COMITATO VALUTAZIONE DI IMPATTO AMBIENTALE

Parere n. 5/2021

Oggetto: Ditta: Zincatura Nazionale S.r.l.
Sede Legale: Via Toniolo, 32 – Vigonovo (VE)
Intervento: Progetto per l'installazione di un trigeneratore alimentato a gas metano da 400 KWe.
Comune di localizzazione: Vigonovo (VE). Procedura di assoggettabilità alla procedura di VIA ai sensi dell'art. 19 del D.Lgs 152/06 e ss.mm.ii.

Fig.3 – Posizionamento impianto di trigenerazione

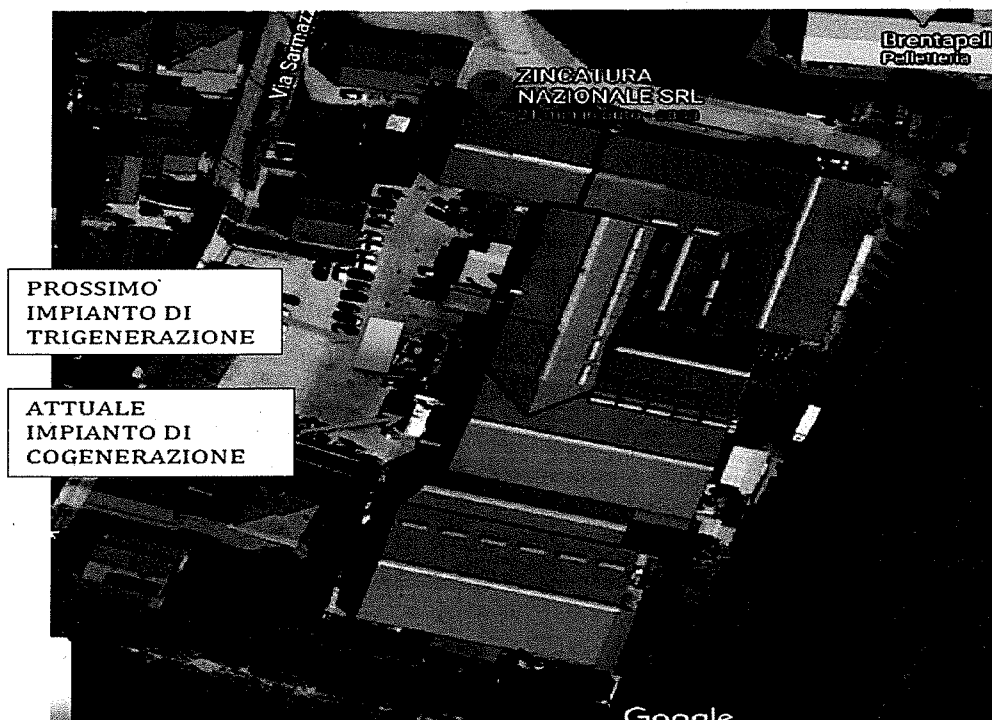
Tutto l'impianto sarà contenuto all'interno di un container insonorizzato che sarà posto all'esterno dei fabbricati in adiacenza dell'accumulo dell'acqua antincendio, nelle vicinanze dell'impianto di cogenerazione esistente, come da figura sottostante.

La produzione acustica dell'impianto sarà pari a 65 dBA (misurati a m 6 frontalmente alle prese d'aria del container).

Fig.4 – Punti misure fonometriche

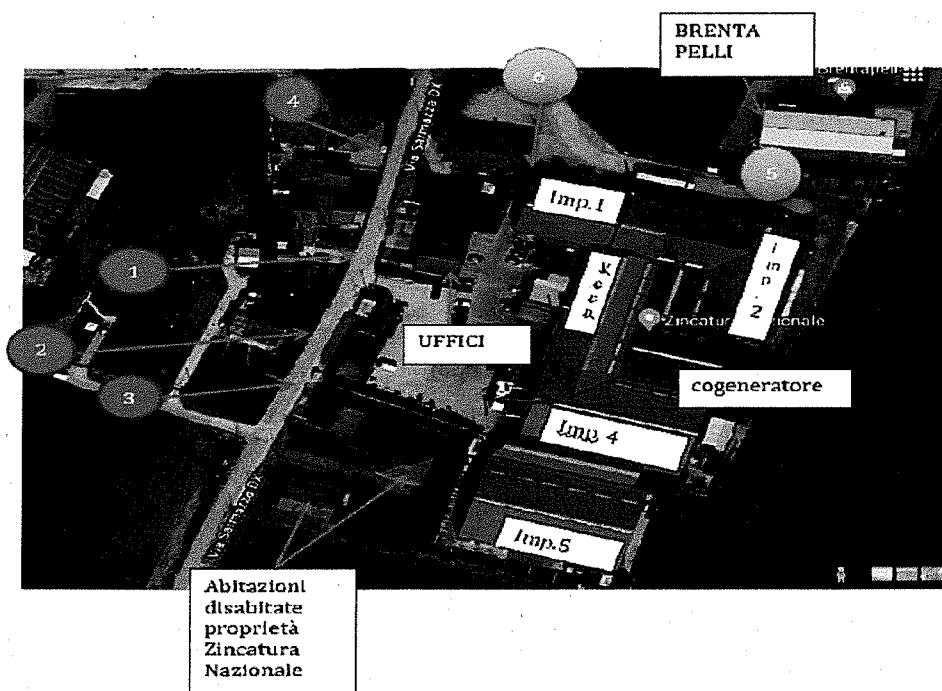
ricettore n.5 si ha superamento del limite di immissione sia in orario diurno che notturno, mentre al ricettore n. 6 il livello di rumore misurato è praticamente allineato al limite di zonizzazione.

- La relazione previsionale di impatto acustico allegata non tiene in alcun conto questo superamento né l'eventuale apporto alla rumorosità dovuta alla nuova sorgente, limitandosi a ricordare che esiste una barriera antirumore sui lati Est e Sud dello stabilimento, mentre i punti n. 5 e n.6 sono posizionati a Nord-Ovest.

In considerazione di quanto sopra si può affermare che la relazione previsionale acustica non è conforme al formato previsto dalla DDG ARPAV n. 3 del 29/01/08 e soprattutto non consente una valutazione oggettiva dello stato di progetto per la componente rumore, tenendo peraltro in considerazione gli effetti cumulativi con il trigeneratore già autorizzato ed in esercizio.

Per tali motivi è stato richiesto un nuovo studio di valutazione previsionale acustica, con indicazioni puntuali dei chiarimenti da fornire, come risulta dalla nota di CMVE allegata al parere.

Si evidenzia che la ditta non ha presentato lo studio richiesto nelle modalità e contenuti che possano consentire la valutazione dei potenziali impatti.
